DIRECCIÓN DE PREVENCIÓN Y ATENCIÓN DE EMERGENCIAS

CONCEPTO TÉCNICO No. CT – 5295

Localidad	04 – San Cristóbal
UPZ	32 – San Blas
Barrio	San Blas
Dirección	Diagonal 24 Sur No. 5C – 19 Este
CHIP	AAA0002ZRCX
Manzana Catastral	40
Predio Catastral	28
Fecha de Visita	17 de julio de 2008
Área aprox. (m^2)	82*
Solicitante	Curaduría Urbana No. 5
Tipo de Amenaza	Remoción en Masa

Fotografía No. 1. Predio donde se adelantará el proyecto, ubicado en la Diagonal 24 Sur No. 5C – 19 Este.

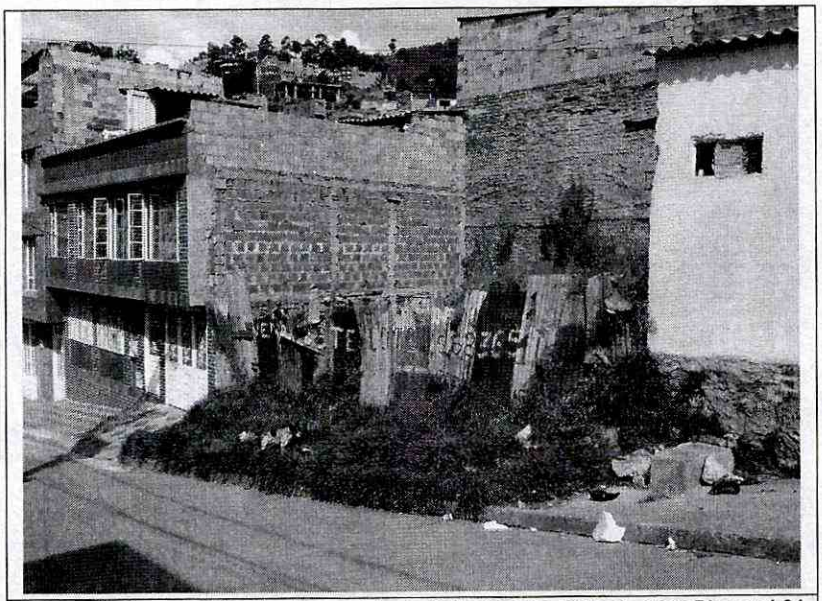
La zona donde se desarrollará el proyecto (Fotografía No. 1) presenta actualmente un uso de suelo urbano, que corresponde a un sector consolidado con densidad de construcción media a alta, contando con vías principales pavimentadas y sistemas de recolección de aguas lluvias y aguas residuales. En el sector se encuentran edificaciones de hasta cuatro (4) pisos de altura (Fotografía No. 2), tipología estructural de los alrededores conformada principalmente por mampostería confinada y pórticos en concreto, en un terreno con pendiente baja.

Ni en el predio objeto del presente concepto técnico, ni en las edificaciones aledañas, hay evidencias que indiquen la presencia de procesos de inestabilidad activos sobre el área que se busca intervenir.

Considerando los aspectos observados y evaluados en este concepto técnico, junto con los antecedentes revisados, se considera que para la construcción del proyecto ubicado en la Diagonal 24 Sur No. 5C – 19 Este, en el Barrio San Blas, de la Localidad de San Cristóbal, **NO SE REQUIERE** adelantar la FASE II del estudio detallado de amenaza y riesgo por remoción en masa, de acuerdo con lo establecido en la Resolución 227 de 2006; por otra parte, esto no exime al constructor del cumplimiento del resto de la normatividad vigente (Norma Sismo Resistente – Código de Construcción – Resolución de Legalización, etc.).

Desde el punto de vista de riesgo por remoción en masa, la DPAE recomienda la realización de un estudio geotécnico y de cimentaciones que cumpla con los requisitos establecidos en las Normas Colombianas de Diseño y Construcción Sismo Resistente NSR – 98 y en especial lo establecido en el Título H de la misma. Dicho estudio debe contemplar la evaluación de estabilidad de las intervenciones y el diseño de las medidas de estabilización correspondientes; para los posibles cortes en el terreno, se tendrán en cuenta los empujes de tierra generados por condiciones morfológicas, los esfuerzos inducidos por eventos sísmicos, así como las sobrecargas generadas por las edificaciones adyacentes. El diseño geotécnico debe garantizar en todo momento la estabilidad general del lote y su entorno, lo cual es competencia del responsable del proyecto.
